川内原子力発電所1, 2号炉 運転期間延長認可申請に係るヒアリング  
コメント反映整理表<耐震安全性評価>

資料 1

2023年8月22日 九州電力㈱

添付-2 (1/4)

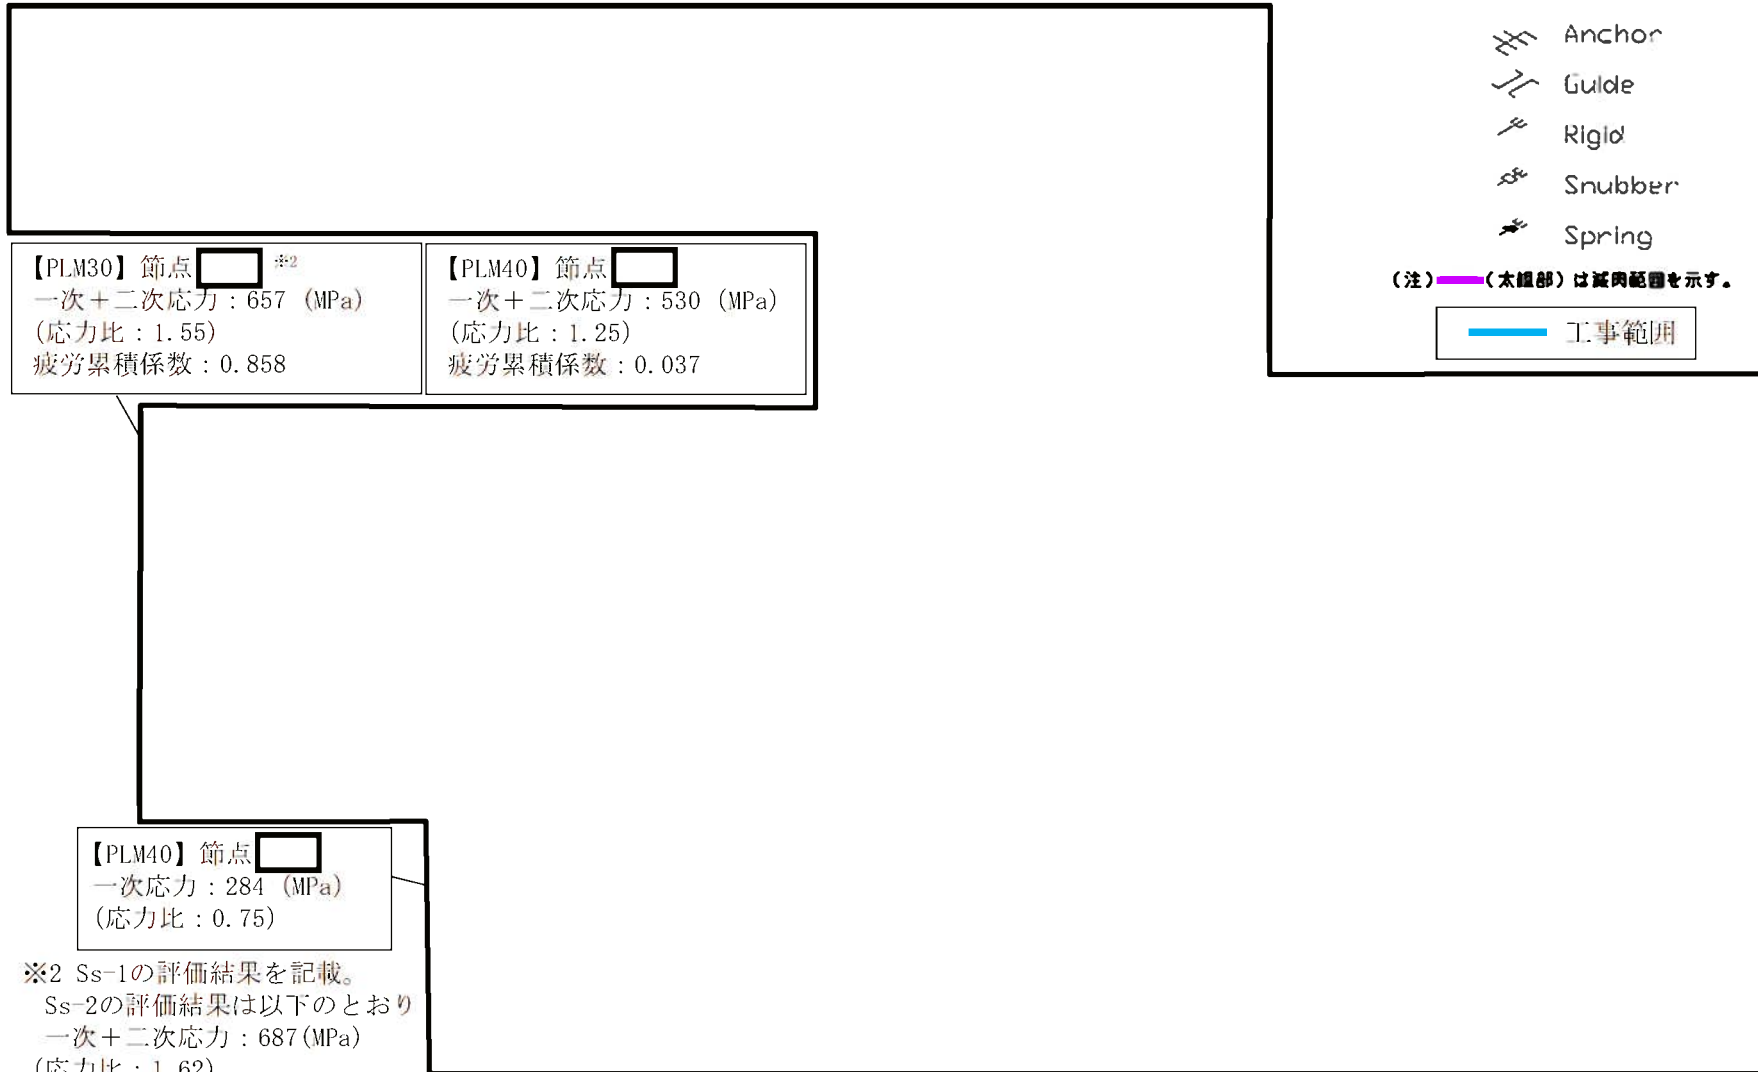
52	1/2号機	7月18日	資料1-6-1 川内原子力発電所1, 2号炉 劣化状況評価 (耐震・耐津波安全性評価)	—	主給水系統配管のFACに対する応力評価結果について、最大箇所を図で示すこと。	左記の内容を補足説明資料に追加した。 [1号炉:補足説明資料 別紙21 添付-2]	2023.8.2	2023.8.2
53	1/2号機	8月2日	ヒアリング資料 (耐震安全性評価)	別紙21	主給水配管の応力比の最大箇所について、拡大図及び評価に用いている材料物性値が低合金鋼、炭素鋼いずれであるかを記載すること。	左記の内容を補足説明資料に追加した。 [1号炉:補足説明資料 別紙21 添付-2]	2023.8.17	2023.8.17
54	1/2号機	8月2日	審査会合コメント回答資料 (耐震安全性評価)	23,24	評価結果が逆転している箇所が確認されたことを明記するとともに、2号機の主蒸気系統についても1号機と同様に提示すること。 また、表2, 3について、逆転している数値が明確となるよう、凡例を見直すこと。	左記の内容を審査会合コメント回答資料に追加した。 [審査会合コメント回答資料 p.27,28,29]	2023.8.17	2023.8.17
55	1/2号機	8月2日	回答資料 川内1, 2号炉一 耐震安全性評価-45 (耐震安全性評価)	—	コメント反映整理表No.45の内容を、補足説明資料 別紙4に追記すること。	左記の内容を補足説明資料に追加した。 [1号炉:補足説明資料 別紙4 p.4-4 2号炉:補足説明資料 別紙4 p.4-4]	2023.8.17	2023.8.17
56	1/2号機	8月2日	回答資料 川内1, 2号炉一 耐震安全性評価-14 (耐震安全性評価)	—	コメント回答資料No.13,14の内容を補足説明資料に追記すること。	左記の内容を補足説明資料に追加した。 [1号炉:補足説明資料 別紙21 添付-4]	2023.8.17	2023.8.17
57	1/2号機	8月2日	回答資料 川内1, 2号炉一 耐震安全性評価-49 (耐震安全性評価)	—	主給水配管のうち、PLM30、PLM40、新規制工認及び主給水配管取替工認における評価手法の差異について、別途比較表形式にして回答すること。	左記の内容を補足説明資料に追加した。 [1号炉:補足説明資料 別紙21 添付-3]	2023.8.17	2023.8.17

No	対象 号機	日付	資料名	該当 ページ	コメント内容	コメント対応	回答日	完了日
59	1/2号機	8月17日	耐震安全性評価 劣化状況評価 補足説明資料	別紙21	(3)の表に工事範囲の名称を記載しているが、モデル図の工事範囲と紐づくように記載を見直すこと。	左記の内容を補足説明資料に追加した。 [1号炉:補足説明資料 別紙21 添付-2、4]		
60	1/2号機	8月17日	耐震安全性評価 劣化状況評価 補足説明資料	別紙21	主給水、主蒸気配管のFACに対する評価についてPLM30及びPLM40の評価結果を別途比較表形式にして追記すること。	左記の内容を補足説明資料に追加した。 [1号炉:補足説明資料 別紙21 添付-5 2号炉:補足説明資料 別紙22 添付-2]

主給水系統配管 B, C - 主給水配管 (CV外) 【S s 地震】

【PLM30】 節点

一次応力：76 (MPa)  
(応力比：0.51)

【PLM30】 節点

一次+二次応力：400 (MPa)  
(応力比：0.94)

【PLM40】 節点

一次+二次応力：288 (MPa)  
(応力比：0.68)

【PLM40】 節点

一次応力：206 (MPa)  
(応力比：0.90)
